# 「深澳發電廠更新擴建計畫環境影響說明書第 1 次 環境影響差異分析報告暨變更審查結論」

## 專案小組第 2 次初審會議紀錄

- 一、時間：106 年 9 月 20 日（星期三）下午 2 時 0 分
- 二、地點：本署 4 樓第 5 會議室
- 三、主席：李委員錫堤 記錄：劉彥均
- 四、出（列）席單位及人員：（詳如會議簽名單）
- 五、主席致詞：略。
- 六、本署對會議進行方式及適用法規進行說明：略。
- 七、目的事業主管機關說明：略。
- 八、開發單位簡報：簡報及書面審查意見回覆資料詳附件 1。
- 九、綜合討論：詳附件 2。
- 十、結論：

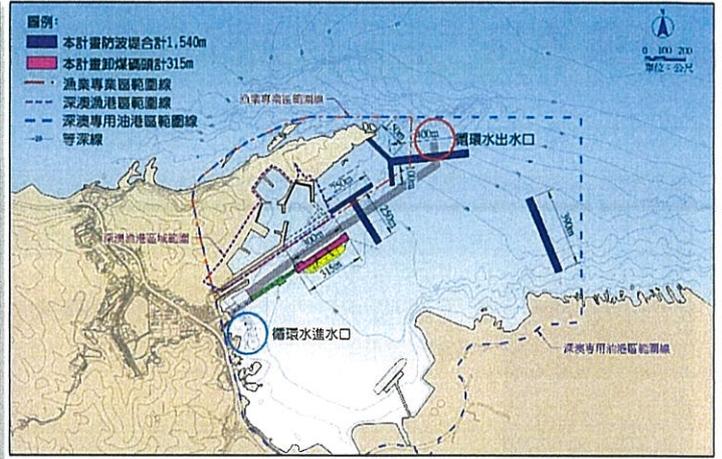
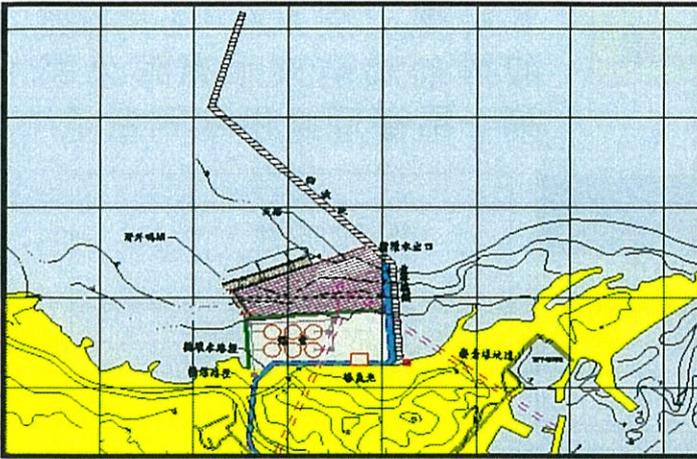
報告書 P.4-12 圖 4.3-4，請標示說明灰色條狀及綠色區塊為何設施？Y 型及 T 型防波堤是否均屬必要之海域設施？

- (一) 本海域開發範圍位於深澳灣內，雖開發單位回覆未涉及深澳象鼻岩及海底等地形景觀資源地區之自然海岸（因係位在深澳灣背側蕃子澳灣），惟除前述著名地景外，其周邊尚有豐富之自然地景，新設防波堤及卸煤碼頭凸出於既有防波堤外，且外圍防波堤將設置於自然海岸上，為免影響珍貴之自然海岸及景觀，建議再綜合評估自然環境生態景觀、技術及經濟等，儘量內縮防波堤設施，並提出更妥善之環境影響因應措施。
- (二) 台電公司會中表示外圍岬角所設之 Y 型防波堤可增加 70% 漁船停泊空間，以回饋當地漁民，惟本環境影響差異分析報告並未說明設置防波堤後可提供漁船停泊功能及其對環境所產生之影響，既然該防波堤是因本開發案衍生，應於報告中確實說明，俾利審查。另設置 Y 型防波堤顯然影響當地自然地景，回饋措施宜以更有利地方永續發展之方式為之，且應說明其設置之必要性。

原計畫之冷卻水取水口及其他相關設施(防波堤)既已設於深澳灣內，故開原發範圍包含深澳灣。
